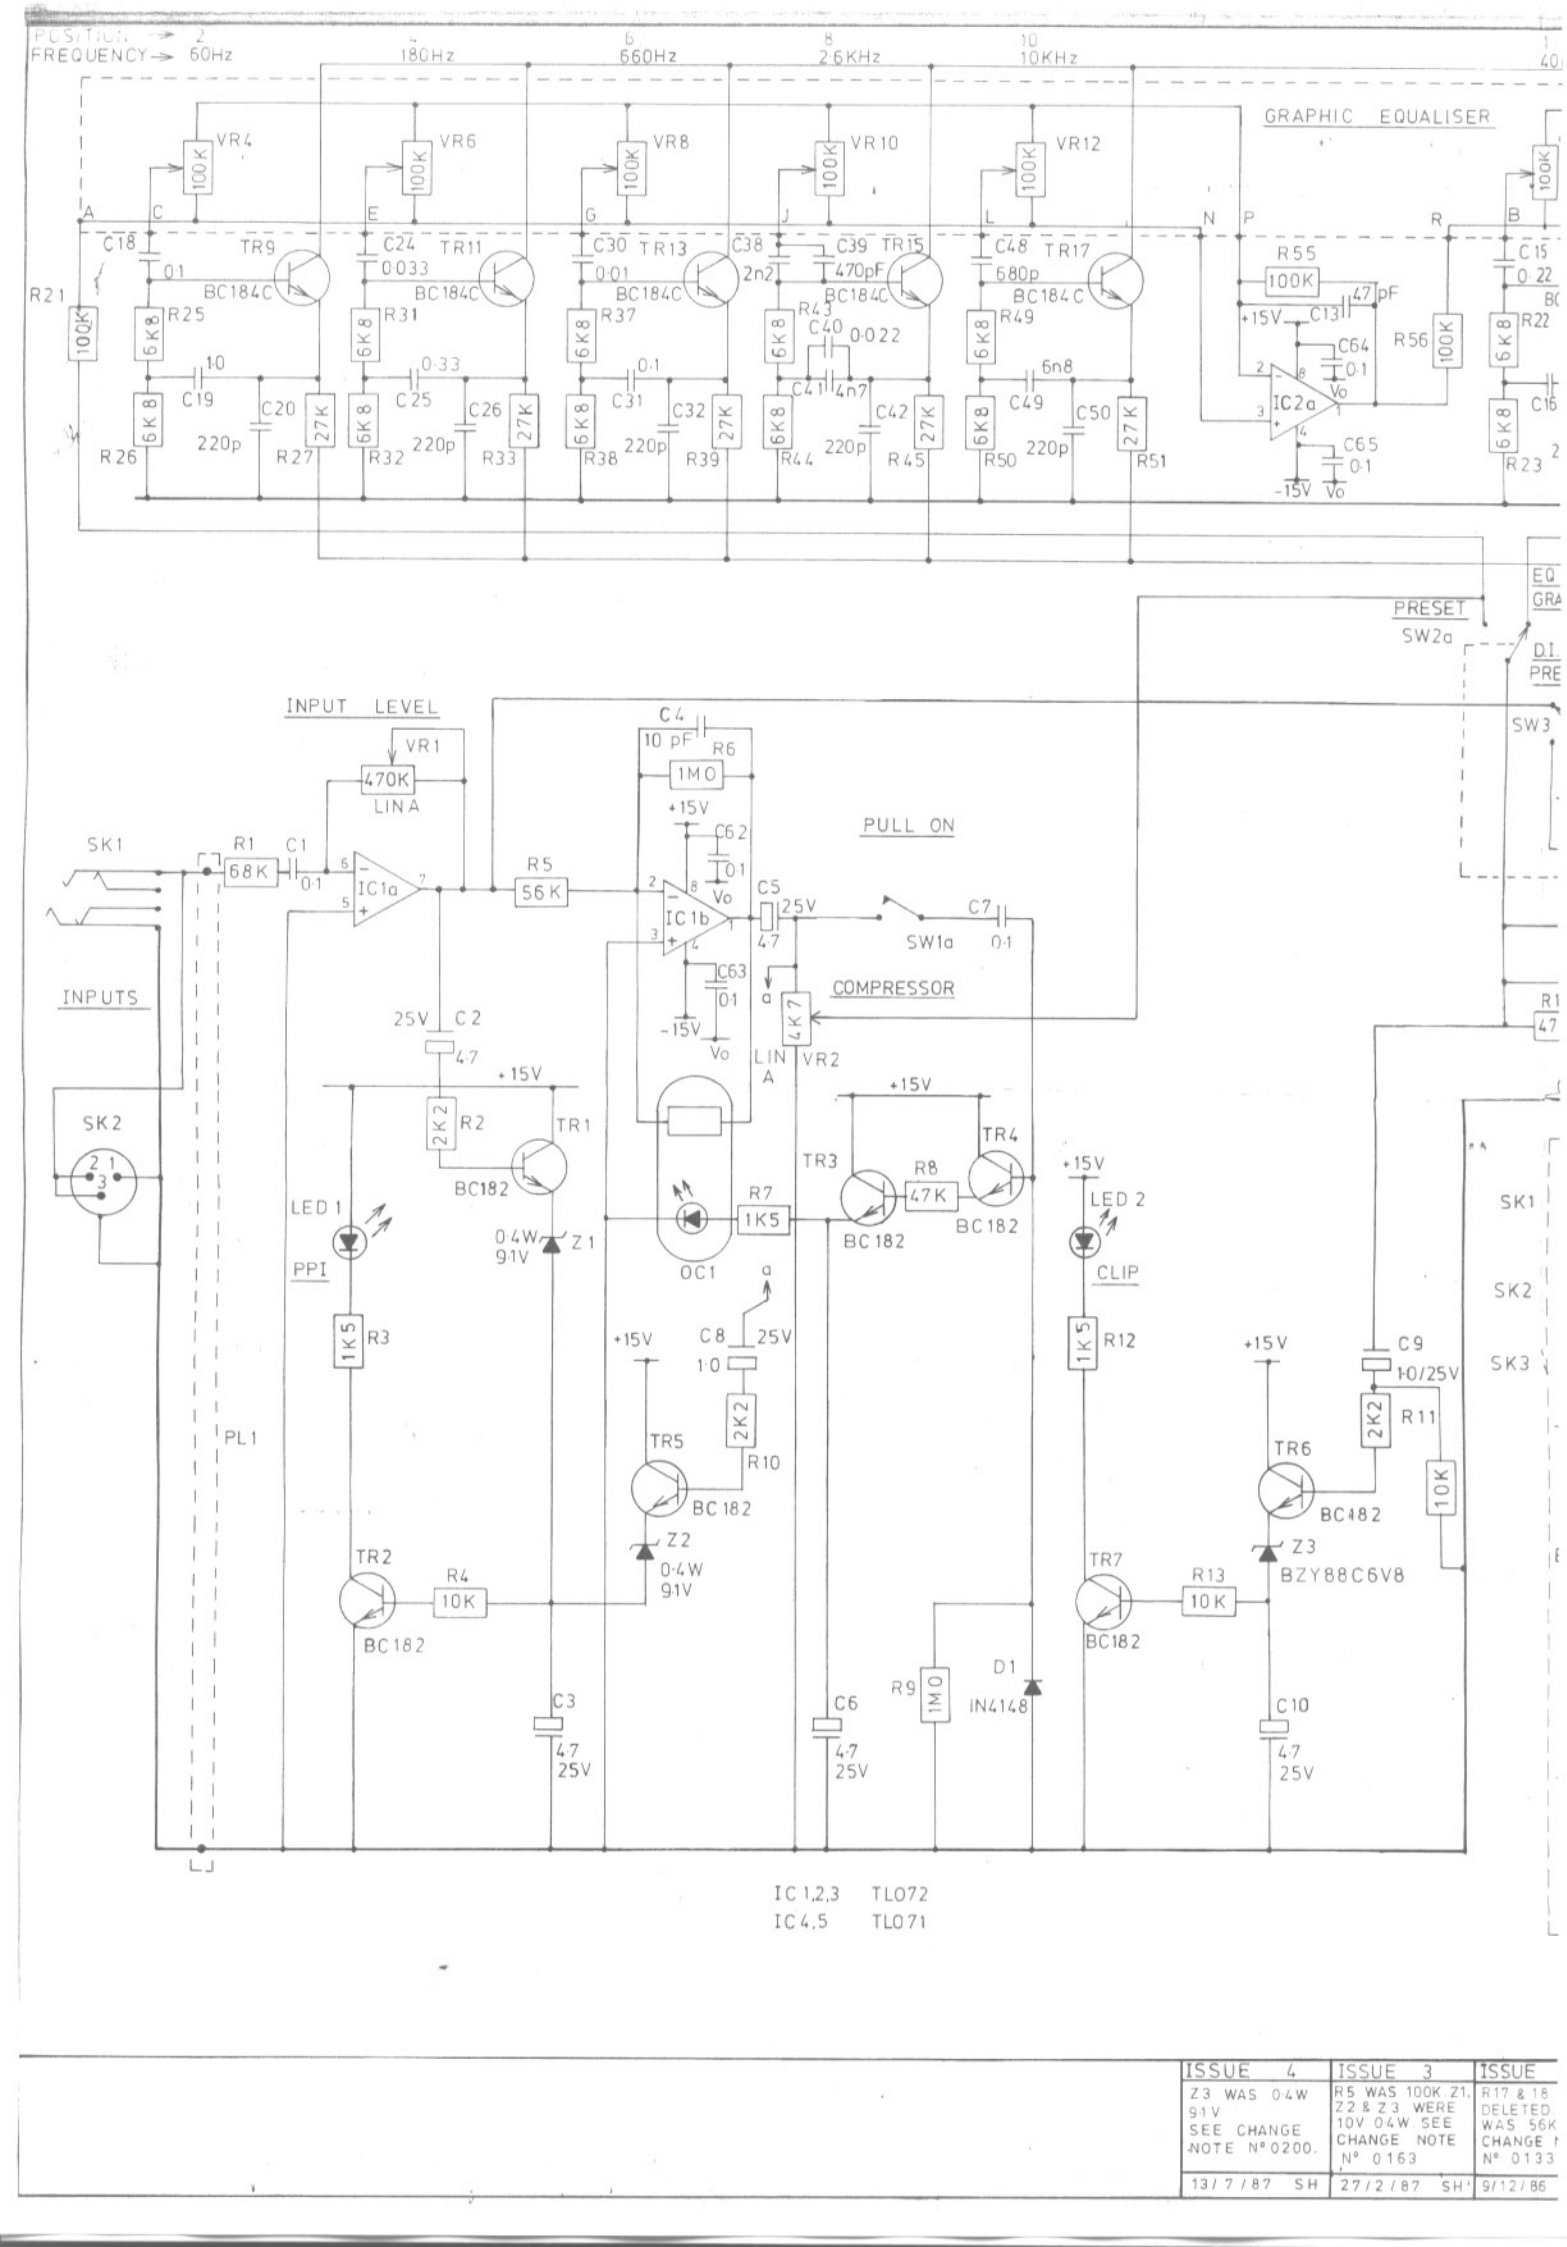
ISSUE 4	ISSUE 3	ISSUE
Z3 WAS 0·4W 9·1V SEE CHANGE NOTE Nº 0200.	R5 WAS 100K Z1, Z2 & Z3 WERE 10V 0·4W SEE CHANGE NOTE Nº 0163	R17 & 18 DELETED WAS 56K CHANGE Nº 0133
13/7/87 SH	27/2/87 SH	9/12/86
